Verdeler vervangen X26

Item no.: X26
Fabrikant: Krömer
EAN-Code: 0757284118838

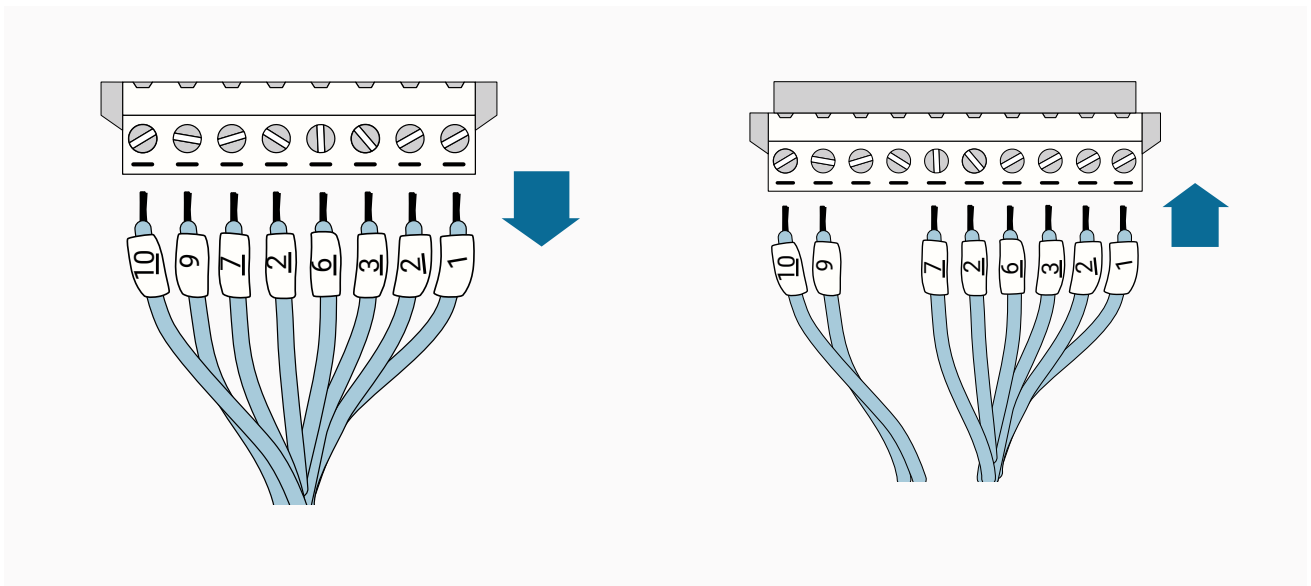
Connector van bedieningspaneel heeft 10 ingangen, connector van platform heeft 8 ingangen.

1 Koop een nieuwe stekker

Eerst heb je een nieuwe verdeelstekker nodig met 10 sleuven. U kunt de QR-code scannen of op onze website zoeken naar een spuitstuklem, artikelnummer X318.

2 Breng de verdeelstekker van het platform over naar de nieuwe verdeelstekker

Maak de kabels van de 8-weg verdeler los en steek ze in de nieuwe 10-weg verdelerstekker, zoals afgebeeld.

3 Overbruggen van open verbindingen

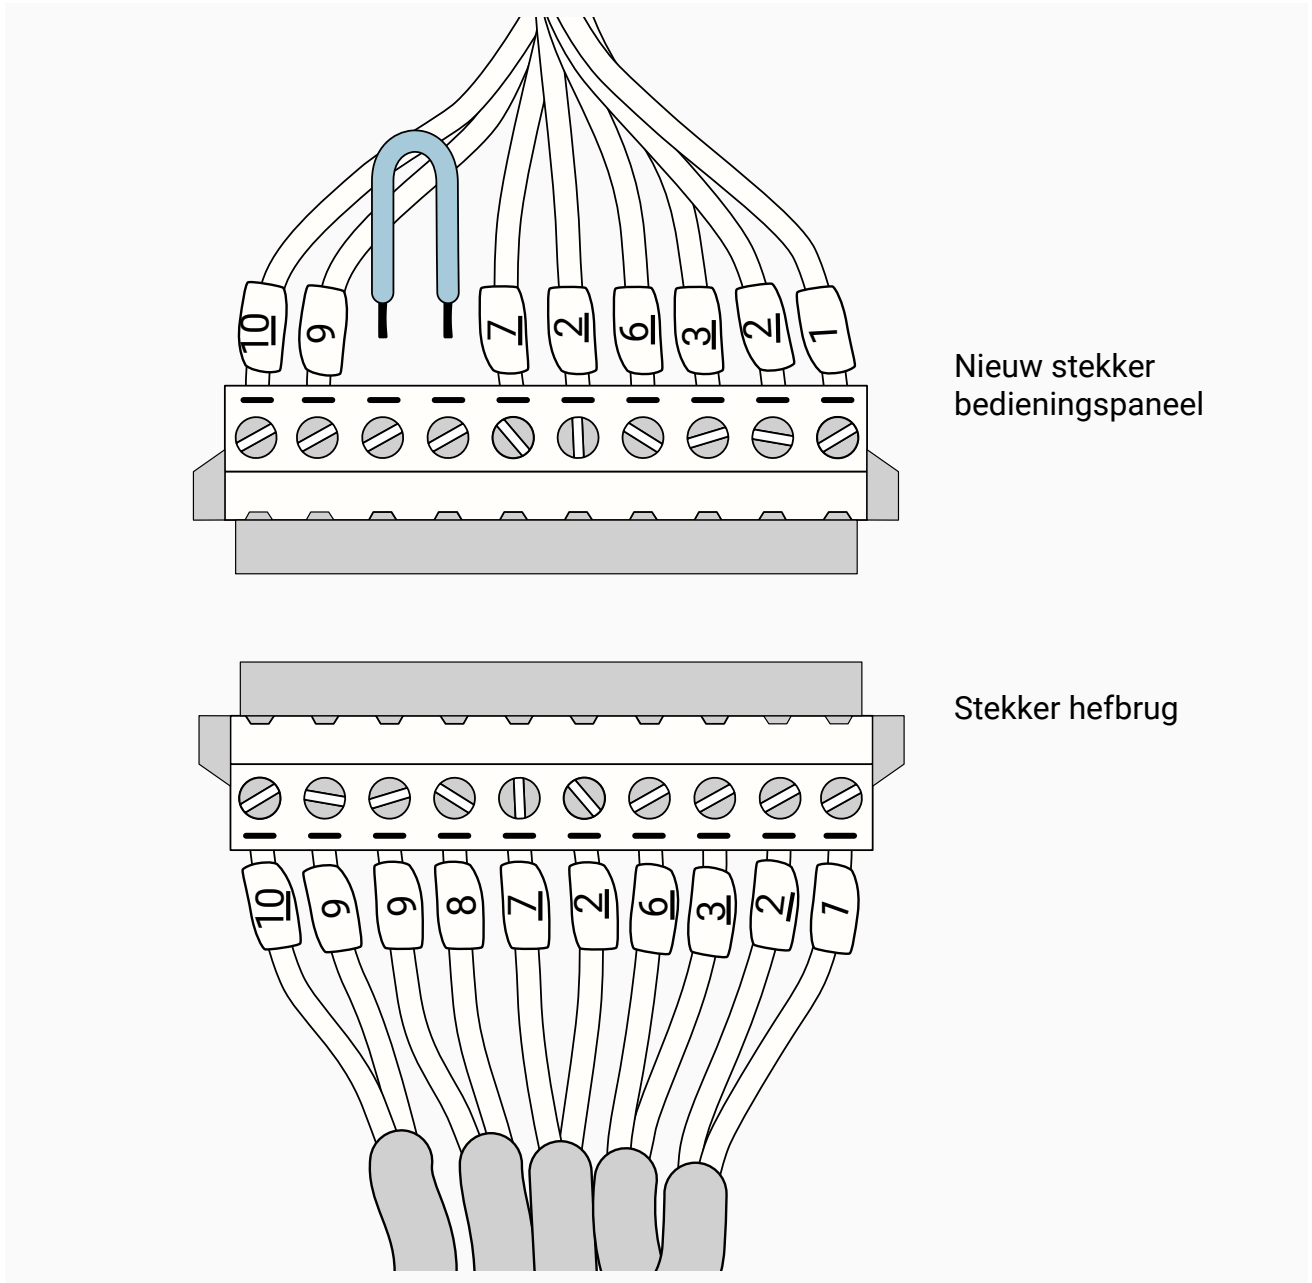
Aansluitingen 9 en 8 (zie stekker hefbrug) moeten open blijven. Deze kunnen gemakkelijk worden overbrugd met een startkabel. Dan kunnen het bedieningspaneel en het hefbrug goed worden aangesloten.
